Rapport de la commission d'examen conjoint

Teck Resources Limited Projet de mine de sables bitumineux Frontier

Le 25 juillet 2019

Décision 2019 ABAER 008 : Teck Resources Limited, projet de mine de sables bitumineux
Frontier, région de Fort McMurray

Figure 1. Éléments et limites du projet

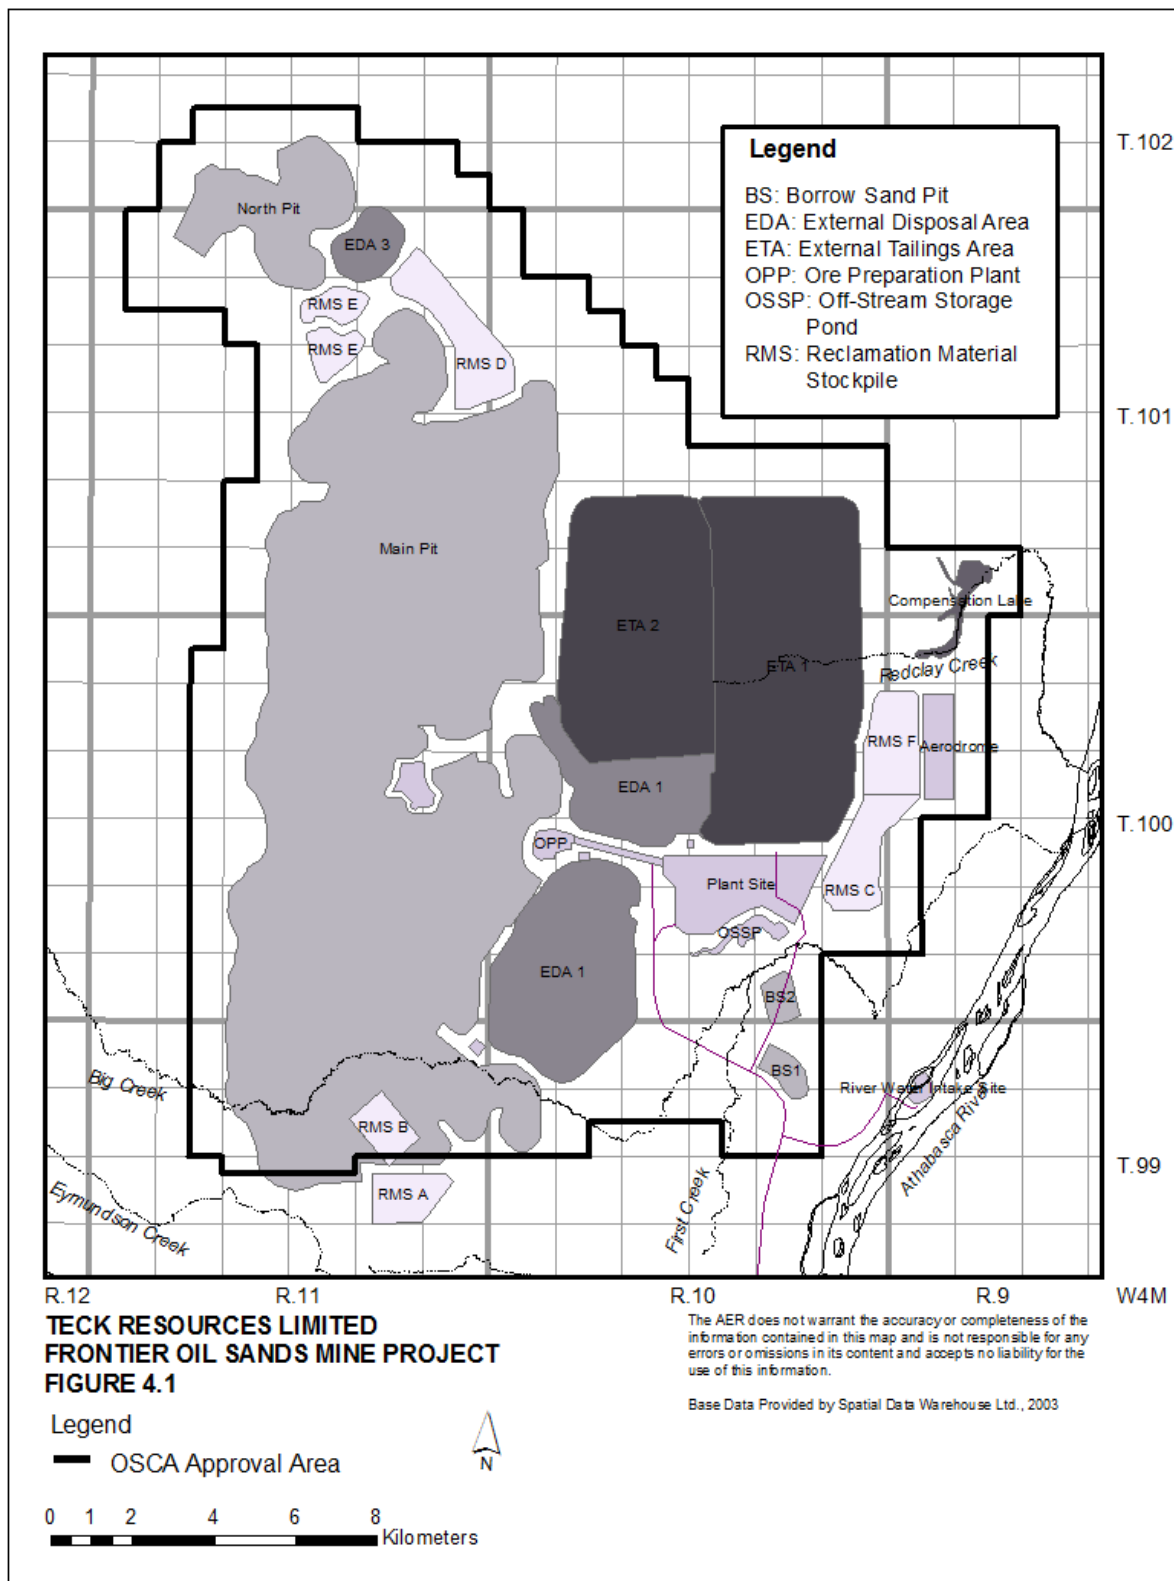
[208] La réserve de matériel de remise en état A est située à l'extérieur de la limite de la concession de Teck dans la concession de sables bitumineux (CSB) 7401100017 (voir la [Figure 1](#)). Teck a déclaré que la réserve de matériel de remise en état A ne serait pas épuisée de façon permanente avant 2073 (48^e année d'exploitation du projet). Elle a également indiqué que si Canadian Natural Upgrading Ltd. (Canadian Natural) devait présenter une nouvelle demande pour le projet minier de la rivière Pierre, et si une activité d'exploitation minière était proposée pour la zone où se trouve la réserve de matériel de remise en état A pendant que la mine du projet Frontier était en activité, Teck collaborerait avec Canadian Natural pour coordonner les activités afin d'éviter la stérilisation des ressources.

[227] La commission note que la réserve de matériel de remise en état A restera placée à l'extérieur de la zone de la concession de Teck pendant une période prolongée. La commission croit comprendre que la réserve de matériel de remise en état A servira de nouveau lorsque le matériel sera utilisé aux fins de remise en état. La commission accepte le placement de la réserve de matériel de remise en état A, tel qu'il est indiqué dans la [Figure 1](#), à l'extérieur de la concession de Teck, pourvu qu'il y ait entente avec le titulaire de domaine à bail adjacent et que Teck obtienne toutes les approbations réglementaires requises avant la construction. La commission exige donc que Teck confirme à l'AER que tous les accords et approbations réglementaires requis sont en place avant d'établir la réserve de matériel de remise en état A à l'emplacement approuvé, à l'extérieur de la concession de Teck¹¹.

Figure 2. Plan conceptuel de drainage pour la fermeture (extrait de la mise à jour du projet, volume 1, figure 13.6-4)

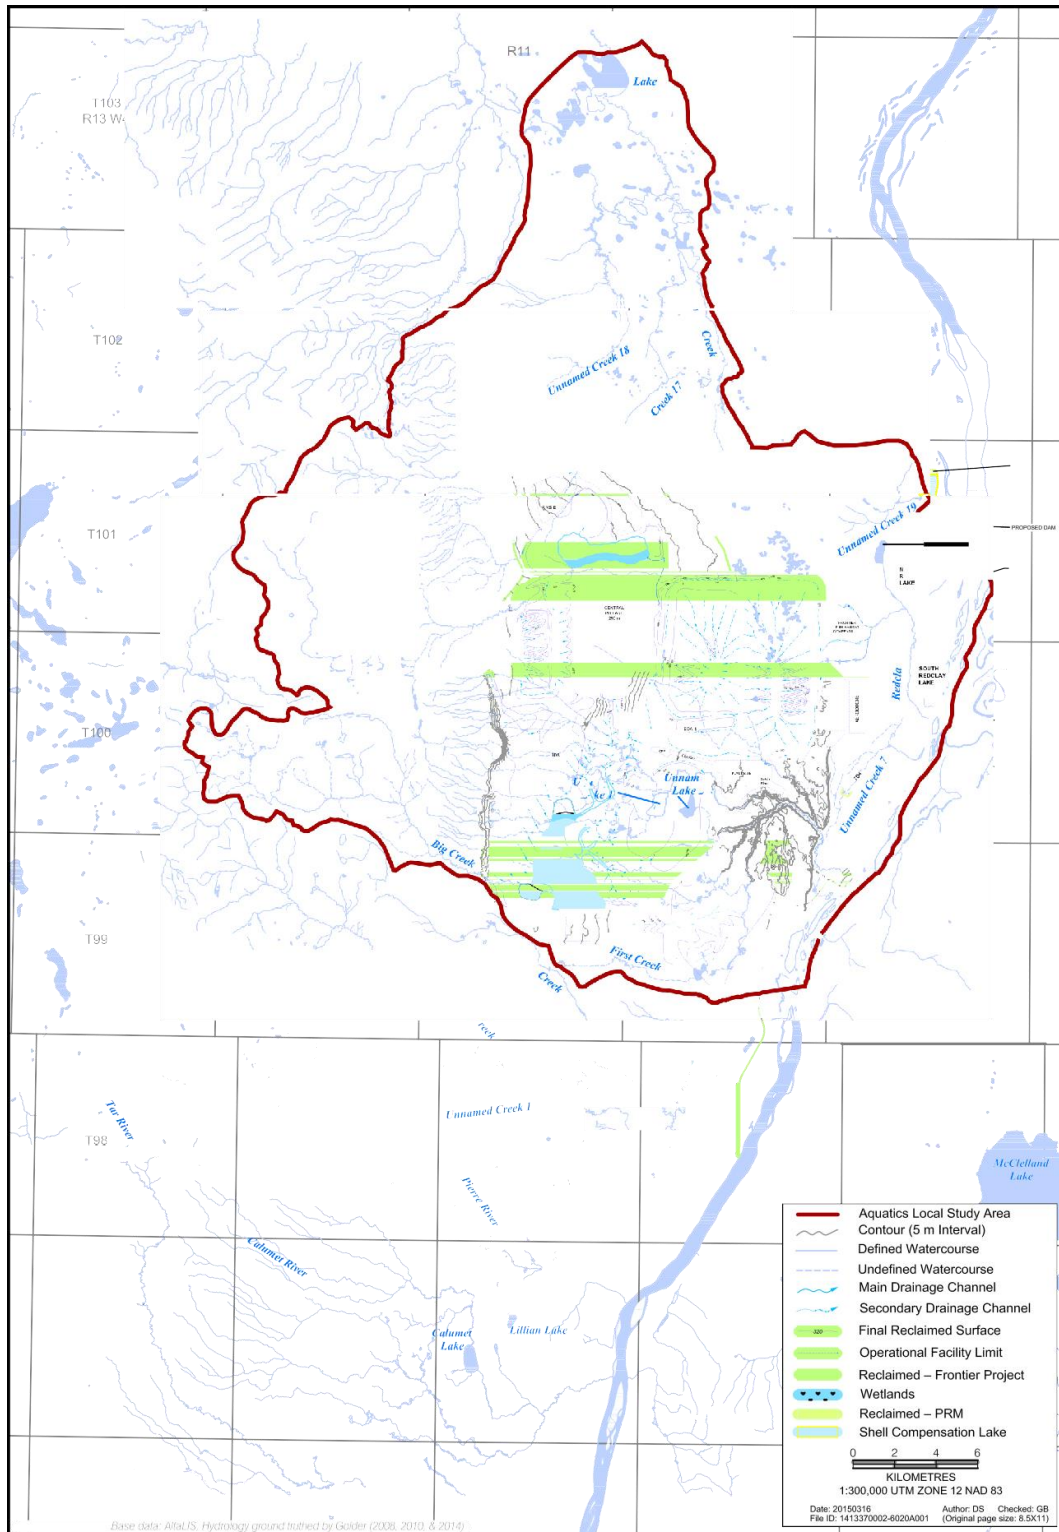
- [455] Teck a déclaré que deux lacs de remise en état seront construits le long du périmètre sud et est de l'aire de résidus miniers externe afin d'augmenter la capacité de traitement de l'eau du système de drainage à la fermeture. Les lacs de remise en état seront opérationnels pendant les opérations de production et après la fin de la vie de la mine, et feront partie du système de drainage à la fermeture. Le système conceptuel de drainage pour la fermeture est illustré dans la [Figure 2](#).

Figure C-1. Nouveau profil des résidus liquides

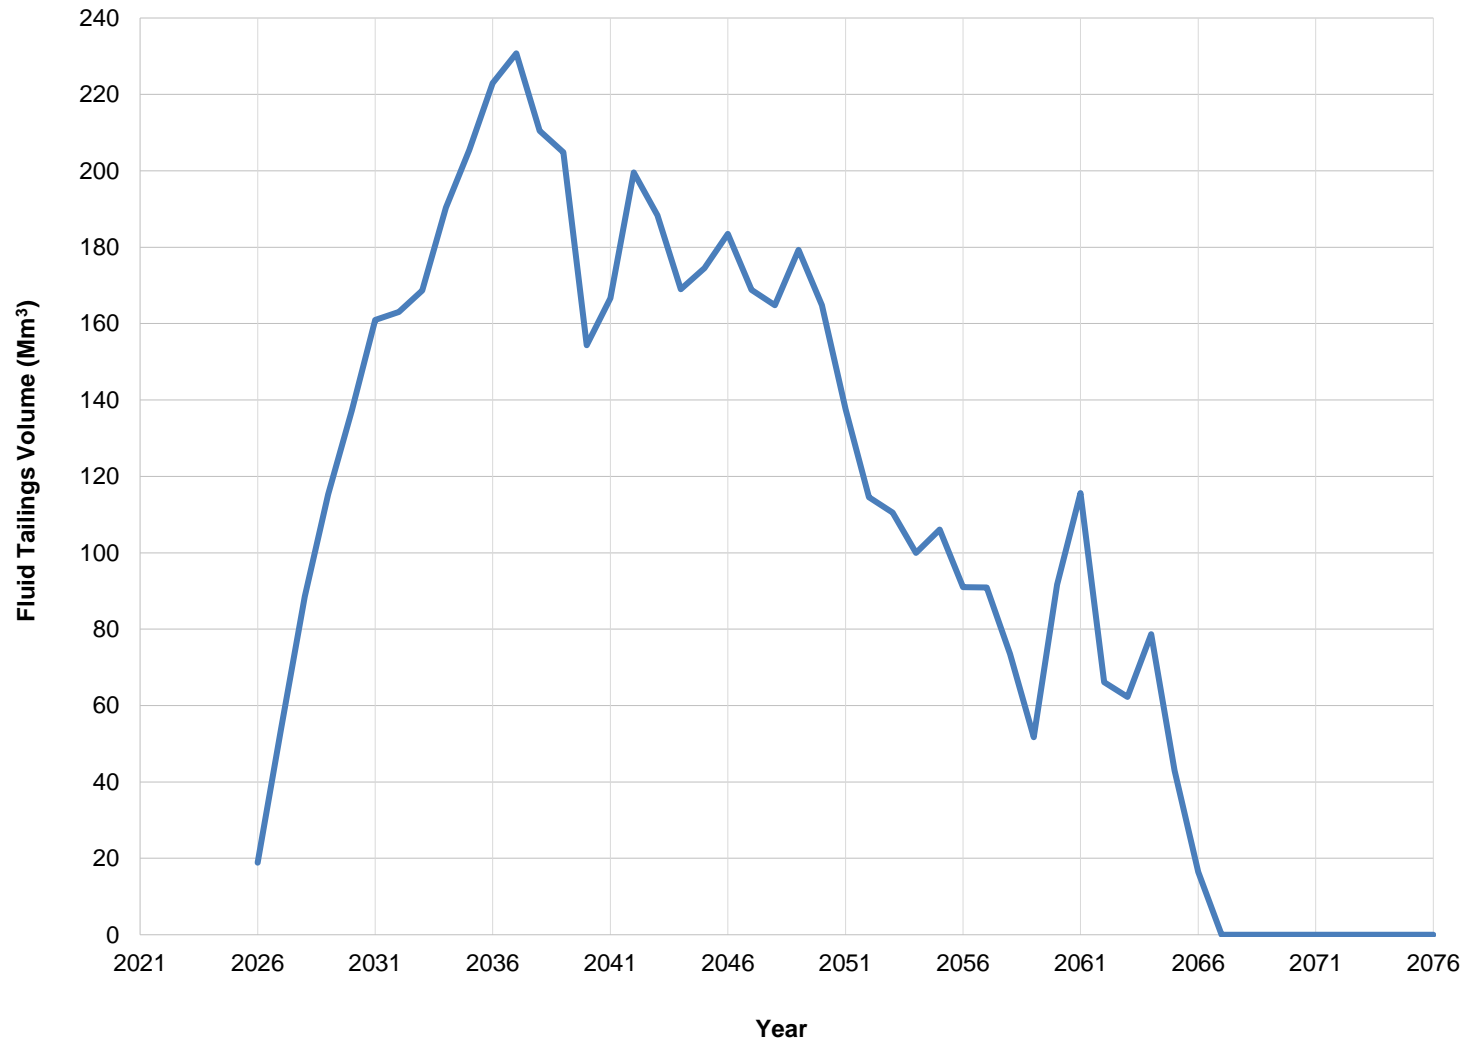
35. L'exploitant doit atteindre le profil de résidus précisé au tableau C-1 et à la figure C-1 de l'annexe C de la présente approbation.
36. L'exploitant doit s'abstenir de dépasser le déclencheur d'écart par rapport au profil, le déclencheur de volume total ou la limite de volume total précisés au tableau C-2 de l'annexe C.
